ACUERDO de 5 de noviembre de 2026, del Pleno del Ayuntamiento de Salamanca, por el que se aprueba definitivamente la modificación puntual n.º 29 del Plan General de Ordenación Urbana de Salamanca, de la regulación del uso garaje-aparcamiento (capítulos 7.3 y 7.7). Expte.: 4/2025/MDPG.

MODIFICACIÓN Nº 29

Modificación puntual de la regulación del uso garaje-aparcamiento (CAP.7.3 y CAP.7.7).

Aprobación DEFINITIVA
Octubre 2026

Art. 7.3.6 Circulación interior

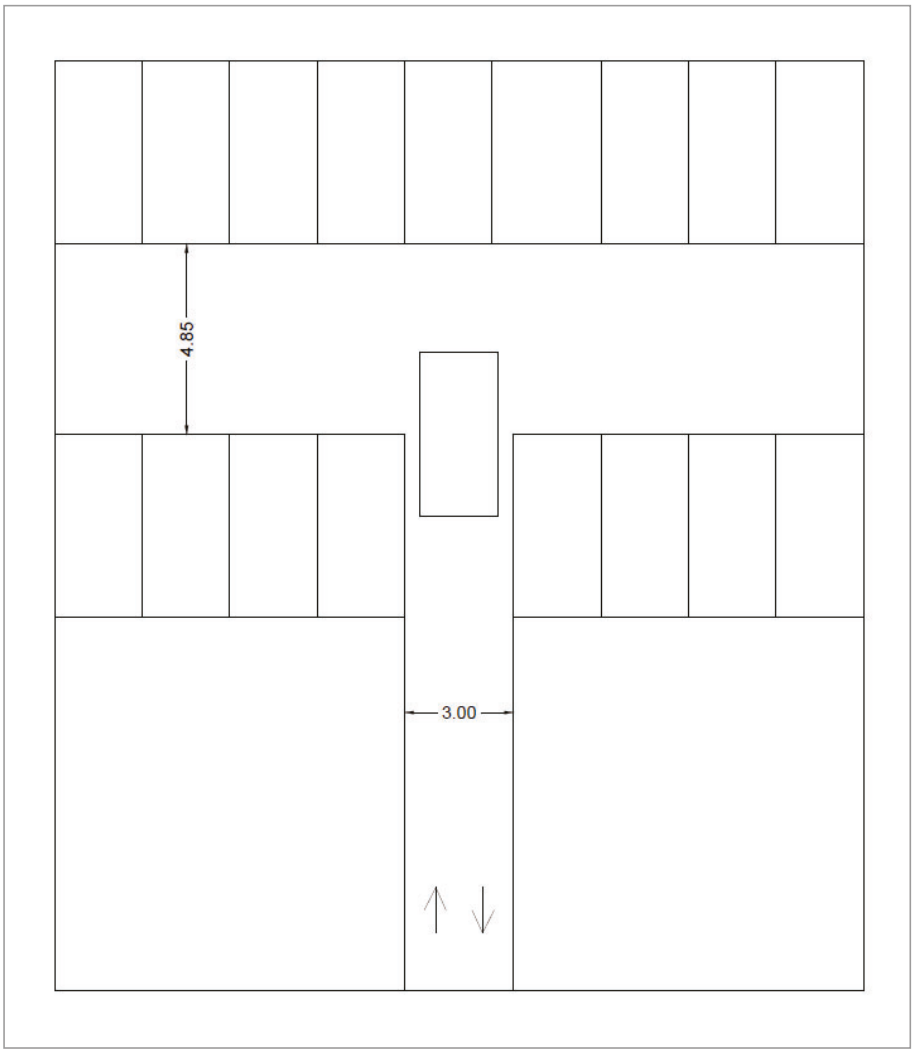
-Art. 7.3.6: Se actualizan los anchos de viales, estrechamientos y radios de giro al aumento de las dimensiones de las plazas. Se plantea una alternativa a las últimas plazas ubicadas en los viales de distribución con un ancho mayor para la maniobra de entrada y salida. Se actualiza el esquema gráfico de esta maniobra.
-Art. 7.3.8: Se elimina el primer párrafo al considerar que la pendiente máxima ya está fijada en el Art. 7.3.6 y que debe tener pendiente por la obligación de disponer una recogida de aguas y sumideros en los garajes.
-Art. 7.3.11: Se actualiza la normativa de referencia a la vigente.
-Art. 7.3.12: Se actualiza el esquema gráfico del Punto 2.c con las nuevas dimensiones.
-Art. 7.3.13: Se elimina de la definición de aparcamiento mecánicos los que únicamente realizan su acceso por aparatos montacoches, incluyéndolos en el Art. 7.3.5 de accesos. En la Clase II, se elimina la mención errónea de (N-2) del título y se corrige la ordenanza mencionada en el Punto3 de esta clase.

Angulo (grados sexagesimales)	*Ancho (metros)*
a) $0 \leq \alpha \leq 45$	3,75
b) $45 \leq \alpha \leq 60$	4,25
c) $60 \leq \alpha \leq 90$	4,85

Art. 7.3.6. Circulación interior

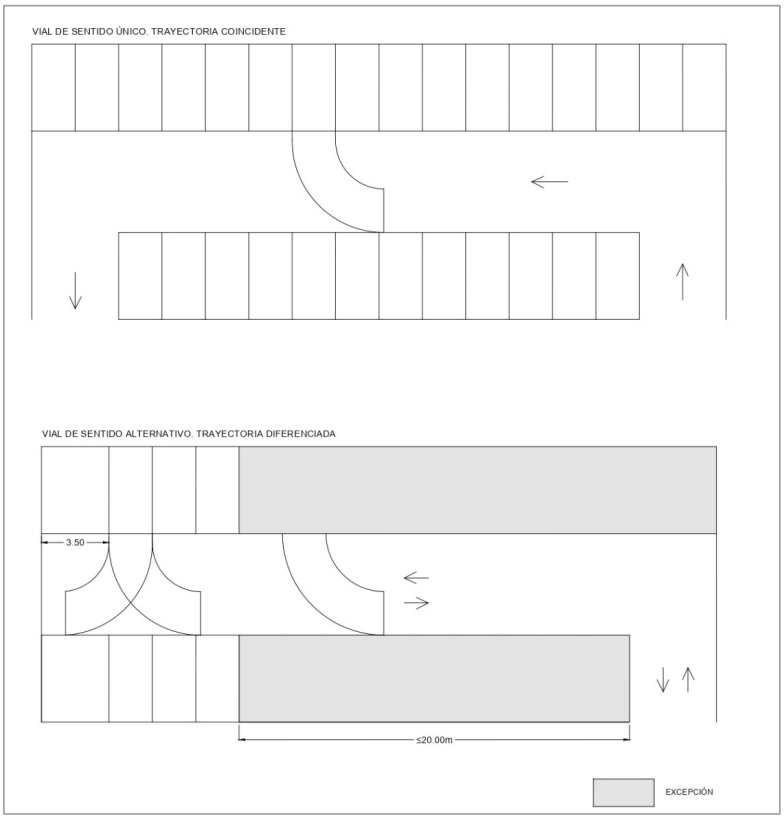
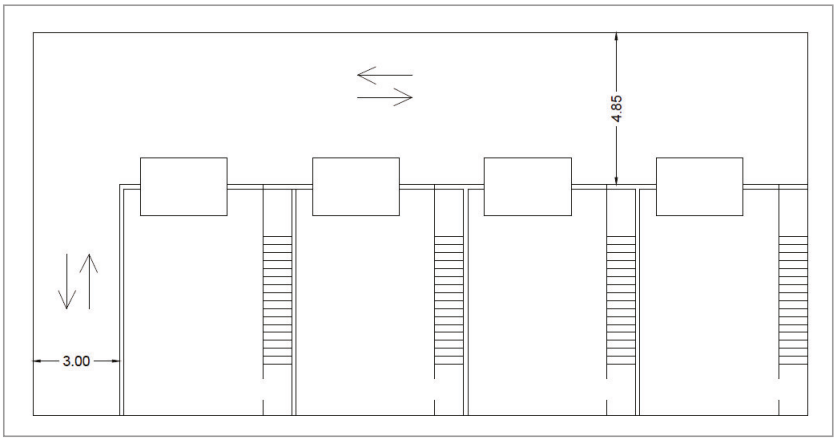
4) En cuanto a la reducción de los estrechamientos y radios planteados, se considera que conlleva un desajuste entre el ancho del vial y los mismos. El texto original plantea que el estrechamiento se reduzca en 25 cm frente a los 35 cm de la alegación. Mientras que los radios coincidían con el ancho del vial (4,75 m). Por tanto, no se considera que la reducción del radio en 10 cm sobre el ancho del vial sea acorde.

– Artículo 7.3.6: Se sustituye el texto el ancho libre en el caso c) podrá reducirse a 4,75 m en una longitud no mayor de 6,00 m. El radio mínimo de giro en los encuentros de rampas de comunicación entre plantas y calles de circulación será de 1,75 metros (interior) y 5,00 metros (exterior). Para la maniobra de acceso a la plaza deben quedar libres de obstáculos las trayectorias teóricas a ocupar en la misma, con radio de giro exterior mínimo de 5,00 m por la siguiente redacción «El ancho libre en el caso c) podrá reducirse a 4,60 m en una longitud no mayor de 6,00 m. El radio mínimo de giro en los encuentros de rampas de comunicación entre plantas y calles de circulación será de 1,75 metros (interior) y 4,85 metros (exterior). Para la maniobra de acceso a la plaza deben quedar libres de obstáculos las trayectorias teóricas a ocupar en la misma, con radio de giro exterior mínimo de 4,85 m».

Se estima parcialmente la alegación, pero se ajustan al ancho del vial establecido en 4,85 m permitiendo reducciones puntales de 25 cm (4,60 m) y radios iguales al del vial (4,85 m).

El radio mínimo de giro en los encuentros de rampas de comunicación entre plantas y calles de circulación será de 1,75 metros(interior) y 4,85 metros (exterior).
Para la maniobra de acceso a la plaza deben quedar libres de obstáculos las trayectorias teóricas a ocupar en la misma, con radio de giro exterior mínimo de 4,85m".
